第 28 回市川海岸塩浜地区護岸検討委員会

資料 4

護岸バリエーション検討資料

1. 護岸バリエーションについての主なご意見と護岸断面への反映

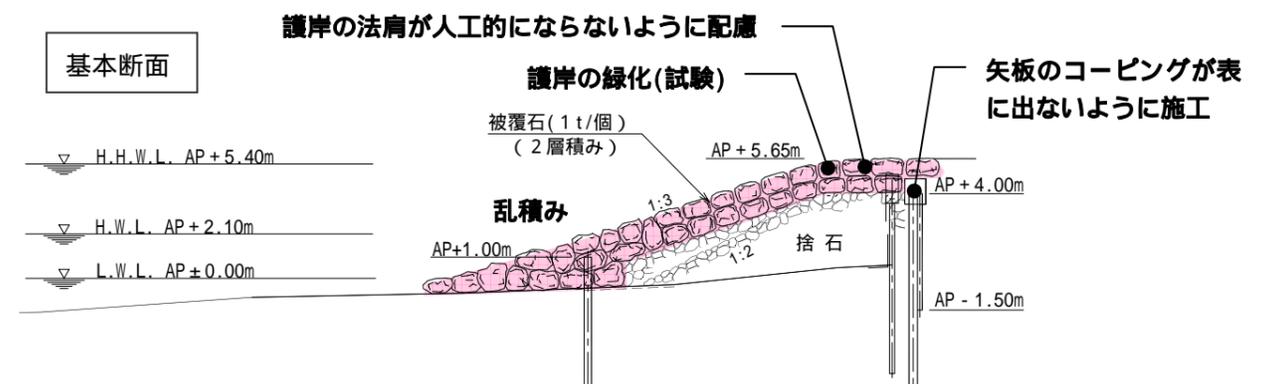
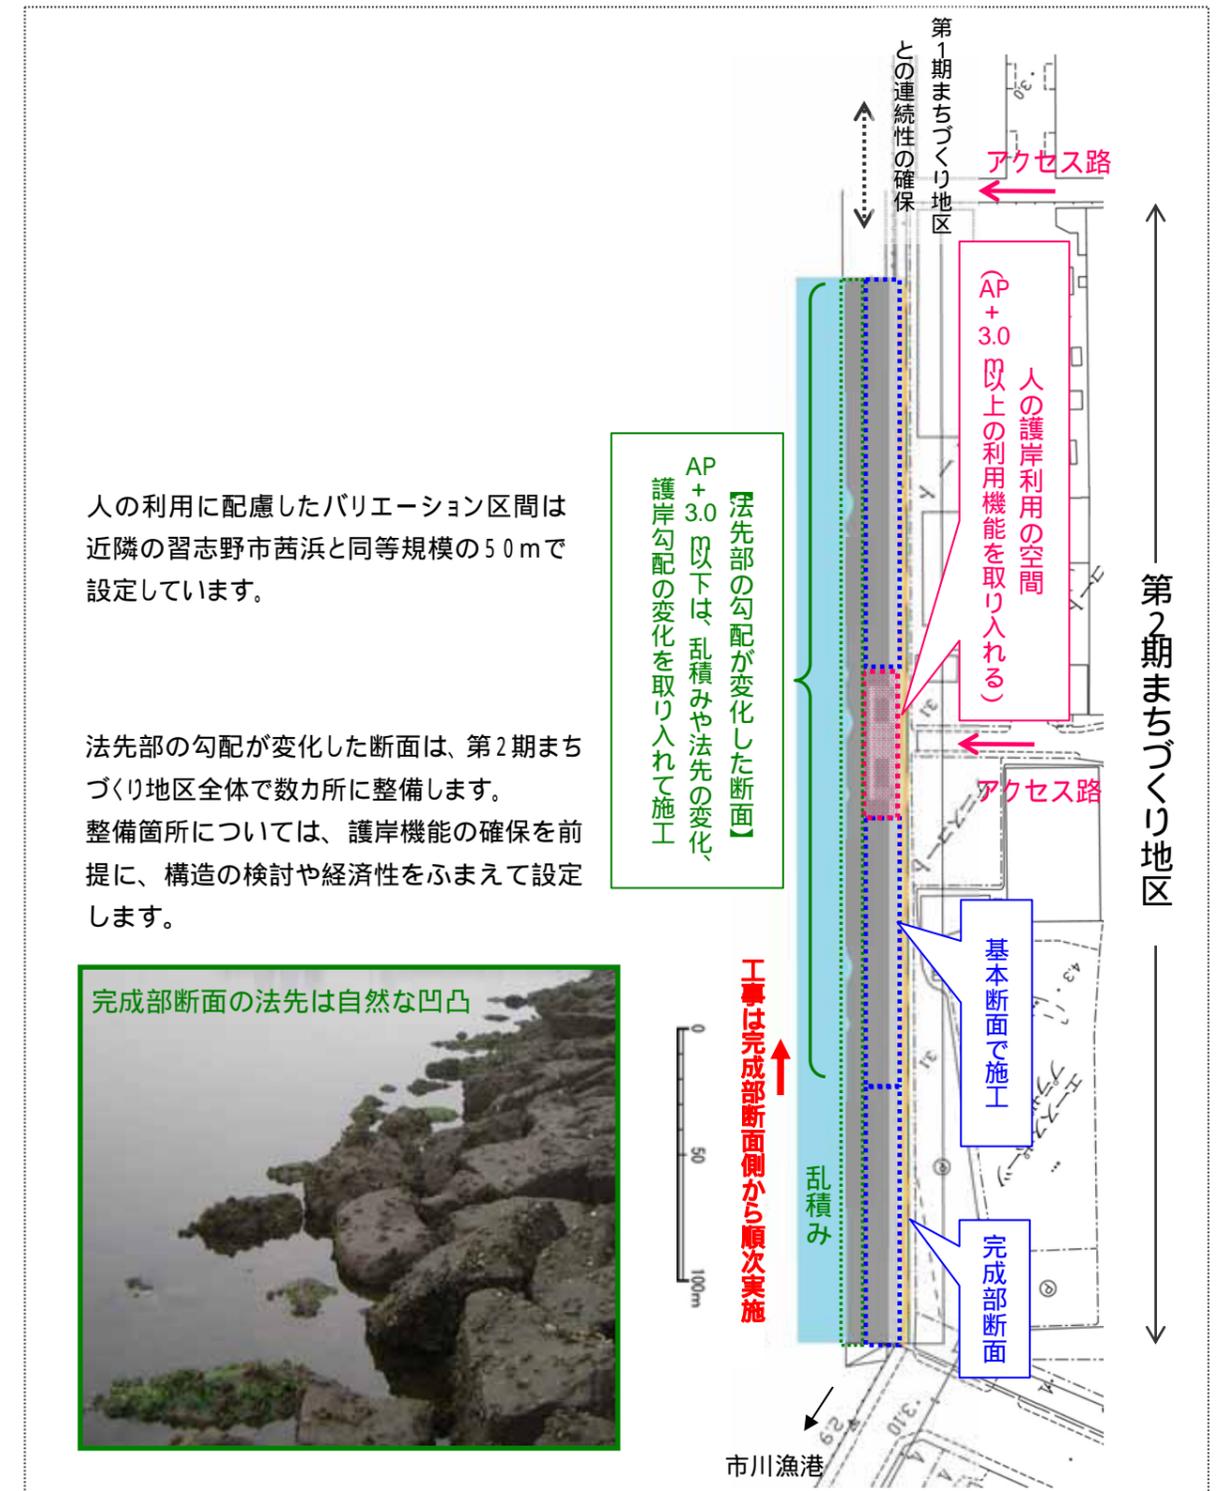
これまでの委員会・勉強会での主なご意見	第2期まちづくり地区前面の護岸断面に反映した機能
<p>デザイン</p> <ul style="list-style-type: none"> 天端の通路が平面的に曲線を描いていた方が景観的に良い。 展望場所、遊歩道等の整備により海に触れ合える場として工夫すべきである。 パーゴラ等の施設は必要ないと思う。 天端の緑が連続することが望ましい。今後、緑化計画の検討が必要である。 階段、小段の前は降りる人がいるかもしれないので、安全のために法先に変化を付けないほうがよい。 人がアクセスする場所は、人工物(ブロック等)を使用してもよいのではないか。(茜浜の例のように) 自然素材を使うと違和感がなくてよい。 階段ブロックを用いる場合は、色等の景観的な配慮が必要である。 水際の縦断方向の利用を検討したい。 石積み護岸は殺伐としているので緑化することにより景観に配慮する。 護岸の緑化は雑草が多くなって管理が大変であり、部分的実施がよい。 	<p>散策路 ベンチ</p> <p>天端の植栽 安全対策の施設(注意看板)</p> <p>水際へのアプローチ(石積階段、 コンクリート階段、階段ブロック)</p> <p>水際の歩行空間(小段) 護岸の緑化</p>
<p>生物指標</p> <ul style="list-style-type: none"> 潮間帯の距離を延ばすことが生物にとってよい。 A P + 3.0 mより下の部分でカーブを描いたほうがよい。湾入部ができると沿岸流や離岸流が生じ、生物の生息に都合がよい。また、景観上も好ましい。 木杭は強度的にもたないのではないか。 被覆石整備済区間の現状のように、石同士の間隔があいていると稚魚に適した環境であると考えられる。 50m 区間に限らず、現状の深浅図を把握して可能な範囲で法先に砂付けを実施できないか。 海岸保全区域内で護岸をどのような形状にすれば、砂付けに対応できるかを考えるべき。 	<p>護岸勾配(潮間帯)の変化 法先の変化</p> <p>被覆石の乱積み</p>
